Bureau
d'audiences
publiques sur
l'environnement

Rapport 333

Projet d'ouverture et d'exploitation de la mine Akasaba Ouest à Val-d'Or

Rapport d'enquête et d'audience publique

Figure 4 Les trois scénarios de gestion des stériles PGA présentés dans l'étude d'impact

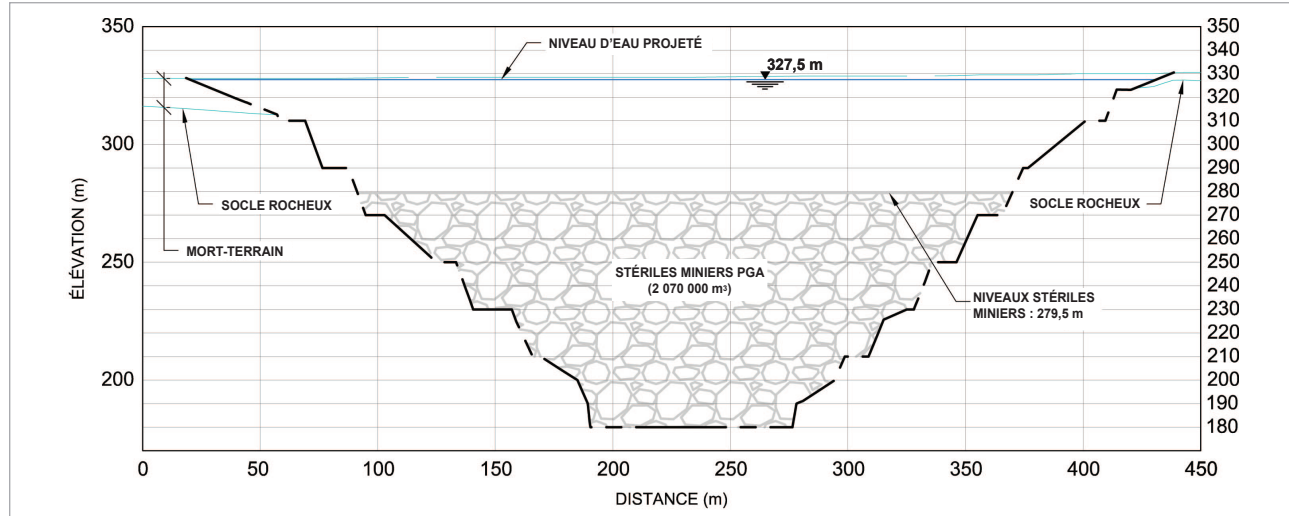
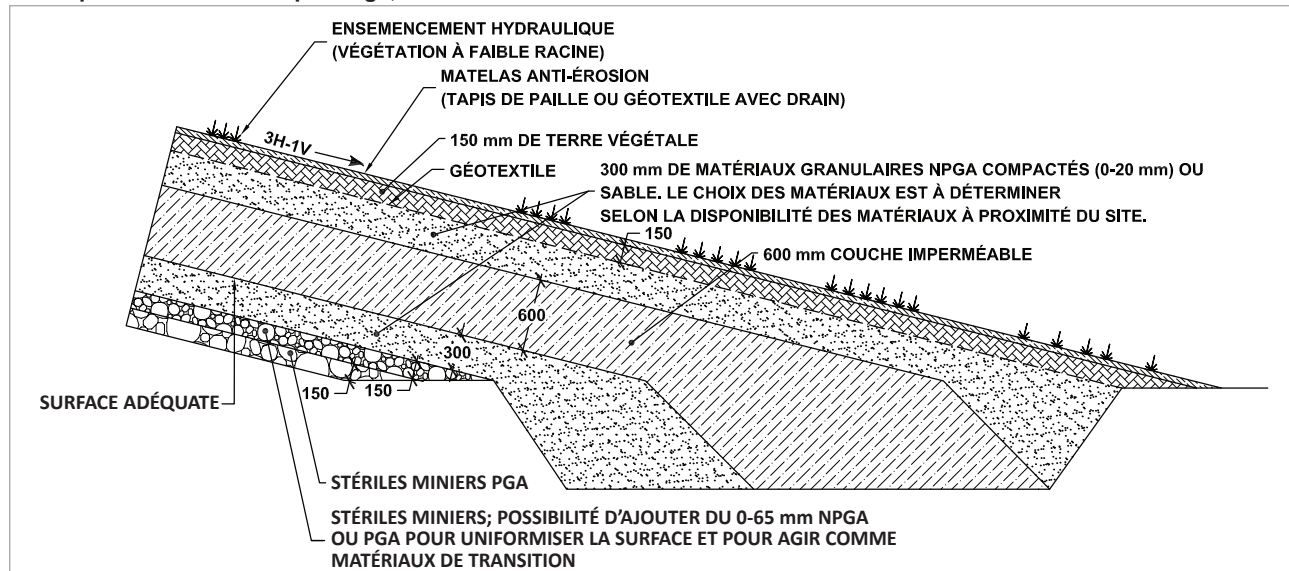
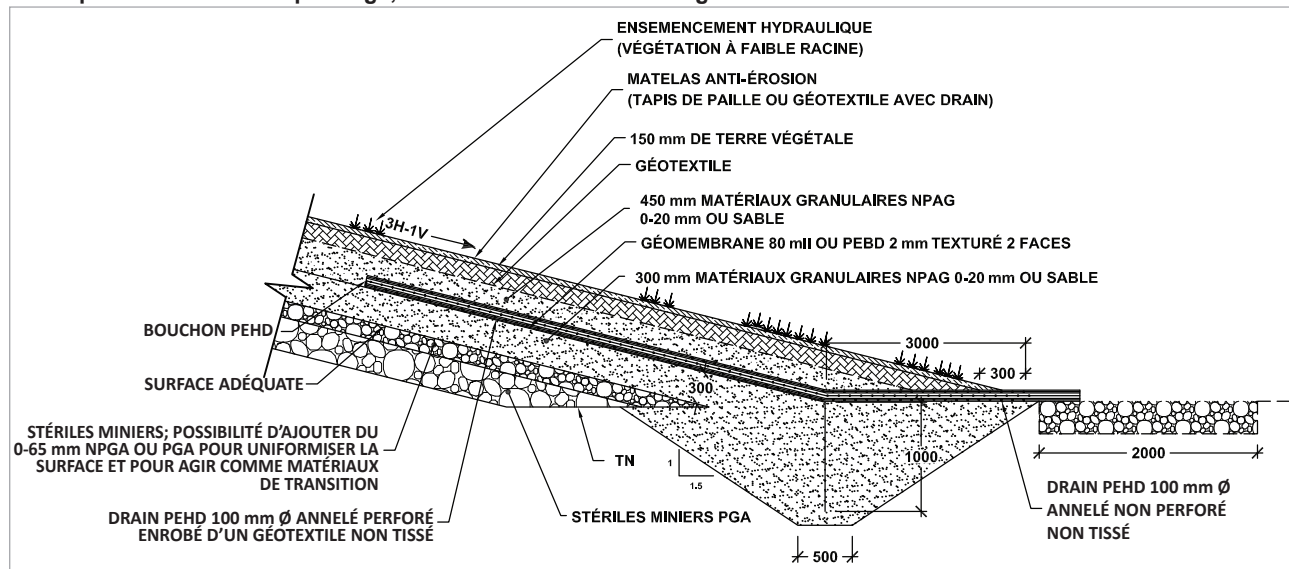
- ◆ *La commission d'enquête constate que le scénario de restauration présenté et évalué dans l'étude d'impact du projet Akasaba Ouest prévoit laisser sur place la halde de stériles potentiellement générateurs d'acide, d'en adoucir les pentes et d'y ajouter un recouvrement multicouche. Ce scénario prévoit également entourer la fosse d'une berme de sécurité permanente et de la laisser s'ennoyer entièrement.*
- ◆ *La commission d'enquête note que, dans l'étude d'impact du projet Akasaba Ouest, la possibilité de remblayer partiellement la fosse avec les stériles potentiellement générateurs d'acide avait été initialement écartée, principalement en raison de son coût jugé trop élevé et des risques de drainage minier acide associés à un long délai d'ennoiement.*

Le temps requis pour ennoyer totalement la fosse jusqu'à son niveau maximal de 327,5 m a été évalué à environ 16 ans (PR8.2, p. 36 et 37). Cependant, le niveau minimal requis pour ennoyer les stériles PGA dans la fosse n'est que de 279,5 m (figure 4). La courbe

S'ils étaient entreposés au fond de la fosse, les stériles PGA se trouveraient entre les niveaux de 180 m et de 279,5 m, soit à une quarantaine de mètres et plus sous la surface du substrat rocheux (figure 4). À ces niveaux, la perméabilité du roc est moindre qu'à son sommet et pourrait être du même ordre ou inférieure à celle des unités locales de silt glaciolacustre et de till (PR8.2, p. 15 et 19). Selon le promoteur, le risque que les stériles contaminent l'eau souterraine est écarté « puisque la fosse est un piège hydraulique » (DQ8.1, p. 12). De plus, aux yeux de la commission, puisque le fond de la fosse offre des conditions propices au confinement hydraulique des stériles PGA, la possibilité de renforcer leur confinement en les recouvrant d'une couche de matériaux imperméables pourrait être envisagée et analysée.

Figure 8 Les différentes variantes de chemin pour le transport du minerai de la mine Akasaba Ouest projetée

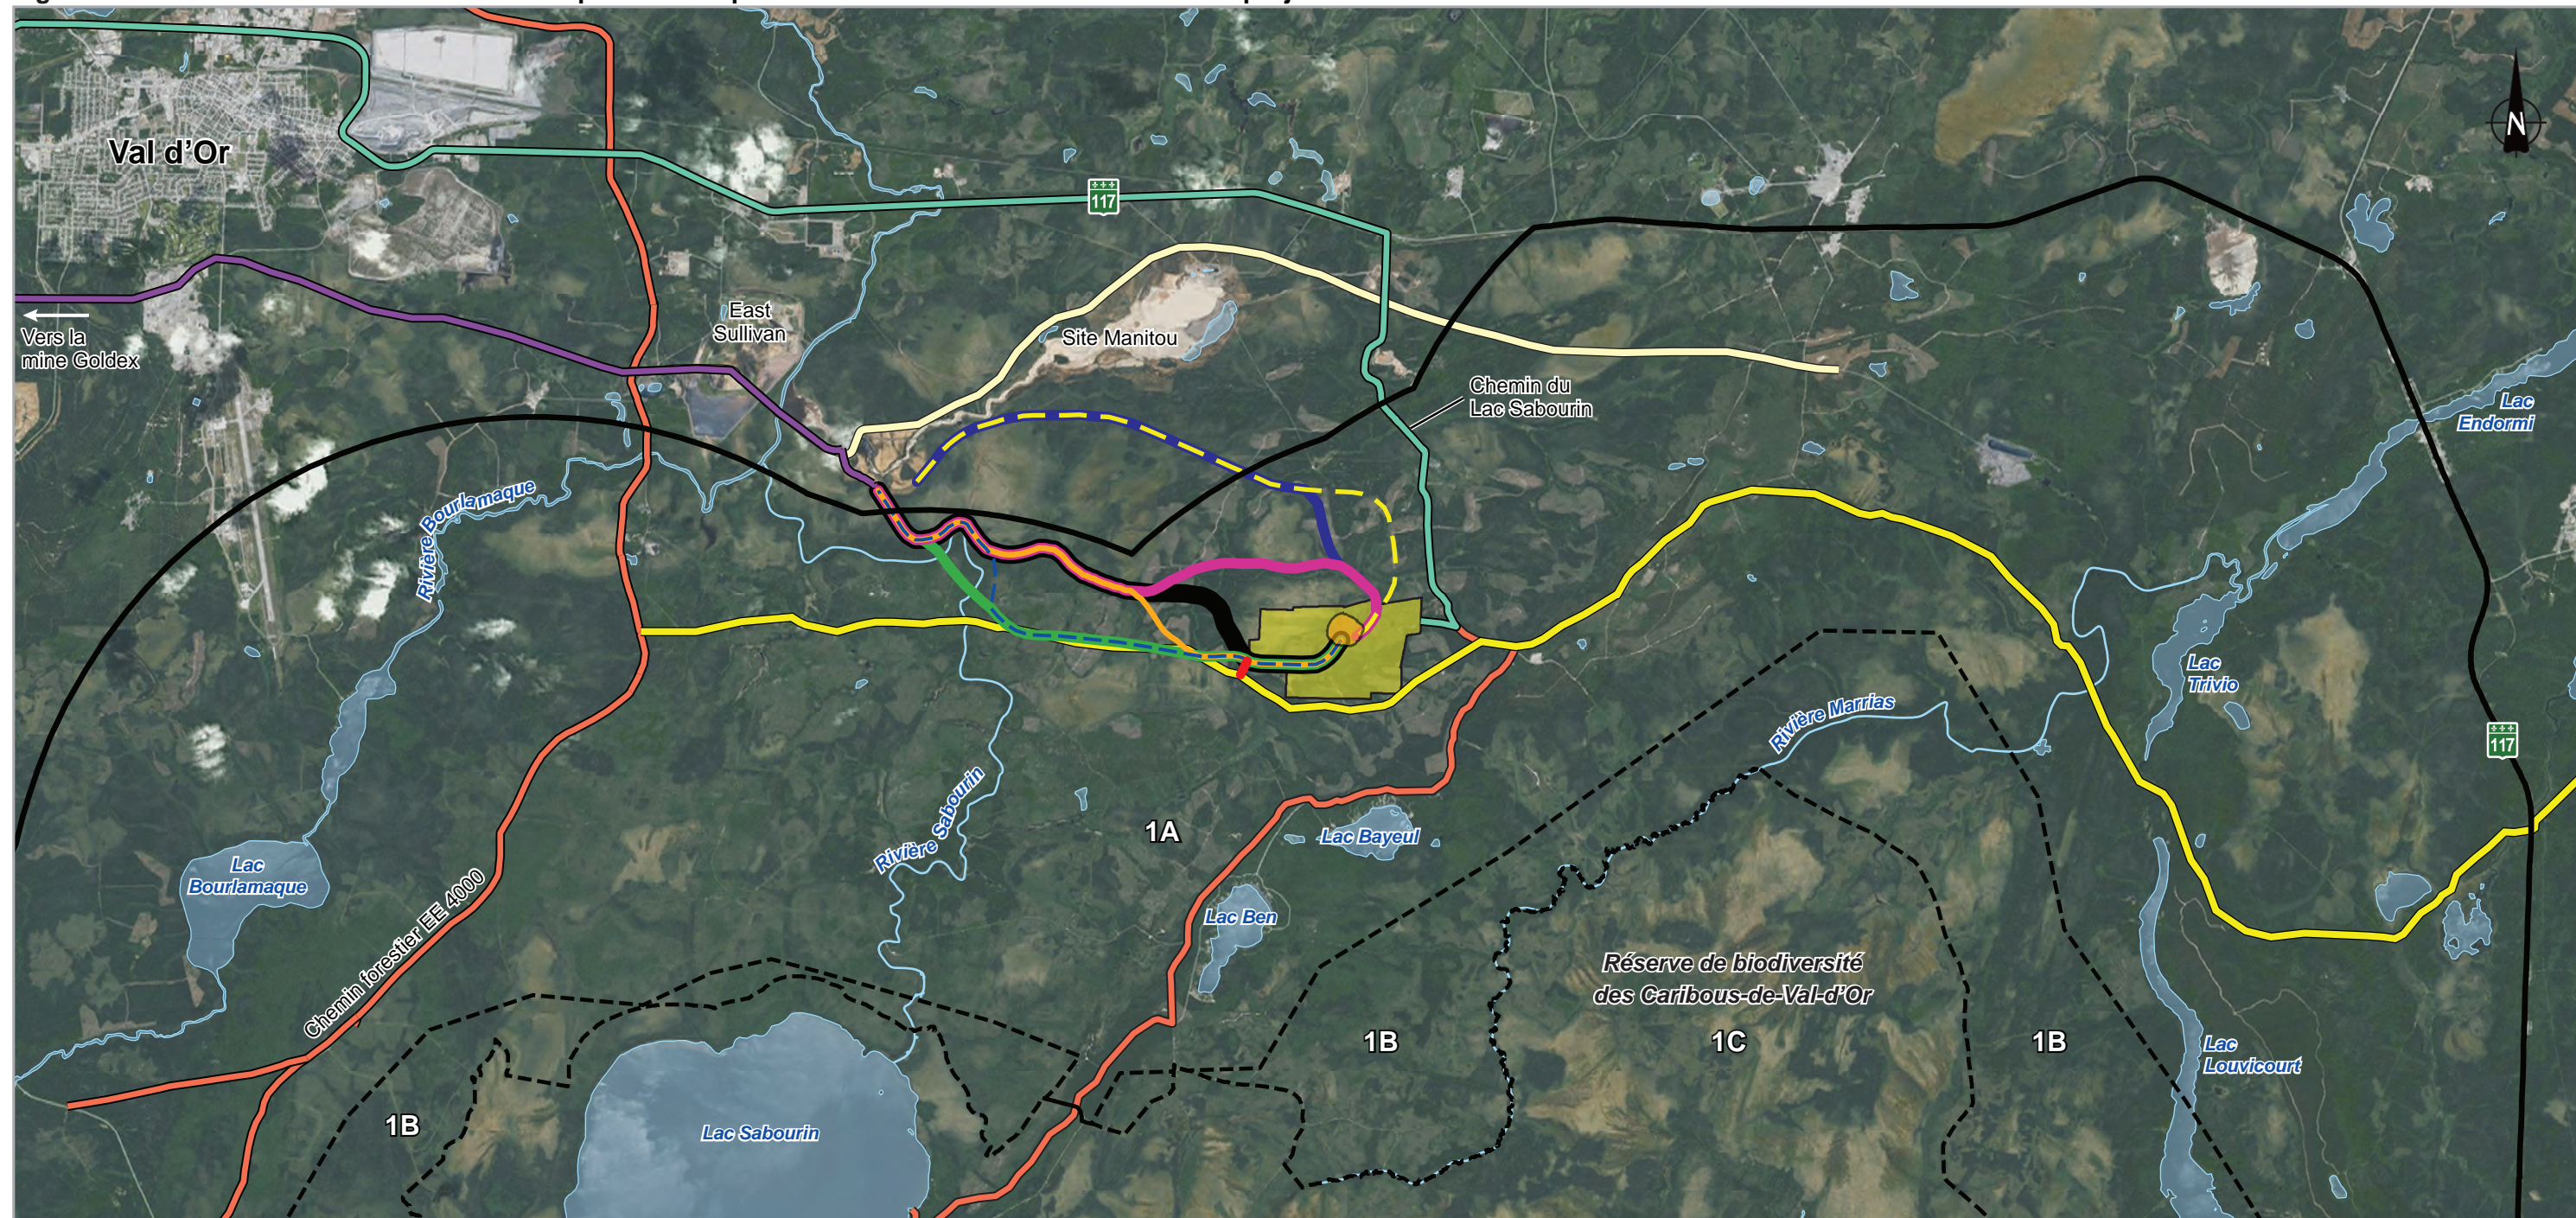
L'avis de novembre 2015 produit par la direction faunique régionale du MFFP à propos du chemin forestier d'EACOM (DB28) contenait en annexe quatre tracés de remplacement (figure 8). Ces quatre tracés passent tous, à leur départ du côté ouest, par les sites miniers Sullivan et Manitou (figure 1), dont ils longent ou empruntent les digues, tout comme se proposait de le faire MAE pour son chemin minier initial. Il est intéressant de noter que, dans tous les avis que le MFFP a fait parvenir au MDDELCC dans le cadre de la consultation interministérielle (PR6), il est question à plusieurs reprises des impacts du chemin minier proposé et de ses impacts potentiels sur la faune, en particulier sur le caribou. Il est même précisé que le permis pour le déboisement et la construction de chemins sur les terres publiques doit être accordé par le MFFP en vertu de la *Loi sur l'aménagement durable du territoire forestier* (RLRQ, c. A-18.1) (PR6, avis n° 12, 4 novembre 2015). Cependant, aucun des inconvénients relevés par le MFFP relativement aux quatre solutions de rechange au projet du chemin d'EACOM n'apparaît dans les commentaires formulés au sujet du projet de route minière de MAE, même si elle emprunte le même tracé dans le secteur des digues.

Le promoteur a basé son choix de chemin minier sur l'analyse de six variantes (figure 8). MAE avait finalement retenu la variante 1, qui aurait traversé un secteur forestier et des milieux humides dans une diagonale partant de la mine, au sud-est, en direction du nord-

Après avoir étudié sept variantes et arrêté son choix sur la variante 1, MAE a décidé d'abandonner cette stratégie de transport au profit du chemin forestier d'EACOM (figure 8). La variante 1 est celle qui aurait utilisé le moins de milieux terrestres, ceux en principe de moindre impact, mais elle vient au deuxième rang pour l'espace grugé sur les milieux humides. Elle vient aussi au deuxième rang avec huit traversées de cours d'eau, mais cette variante évite de traverser la rivière Sabourin.

Le promoteur a éliminé les variantes 6 et 7 parce qu'elles « traversent à deux reprises la rivière Sabourin, qui est le principal cours d'eau dans le secteur » (PR5.2.1, p. 32). De plus, il souligne que ces deux variantes ont pour inconvénient « de se rapprocher davantage de la Réserve de biodiversité des Caribous-de-Val-d'Or et de son aire de répartition historique » (*ibid.*). Conséquemment, ce dernier argument s'applique également au chemin d'EACOM que les deux variantes recourent en partie (figure 8).

MAE n'évoque qu'une seule raison dans son étude d'impact pour éliminer les variantes 4 et 5, qui passent au nord du site minier, soit le fait qu'elles croiseraient à deux reprises le sentier de motoneige Trans-Québec pour des raisons de sécurité (*ibid.*). Ces variantes 4 et 5 exigeraient elles aussi des modifications au chemin Manitou-Goldex (PR5.1, p. 57) et des déboursés supplémentaires de 1,2 M\$ pour pouvoir franchir en toute sécurité avec des camions de 50 t les 400 m de digues (DQ8.1, p. 4). L'adoption de l'un ou l'autre de ces tracés obligerait aussi le promoteur à revoir l'aménagement de son site minier « de façon complètement différente » (*ibid.*, p. 5). Par contre, ces deux variantes seraient les plus éloignées de la réserve de biodiversité. Ces tracés, fort semblables, se rapprochent sensiblement, à l'est, du chemin d'EACOM, un scénario de rattachement possible que le promoteur et le MFFP n'ont pas étudié.
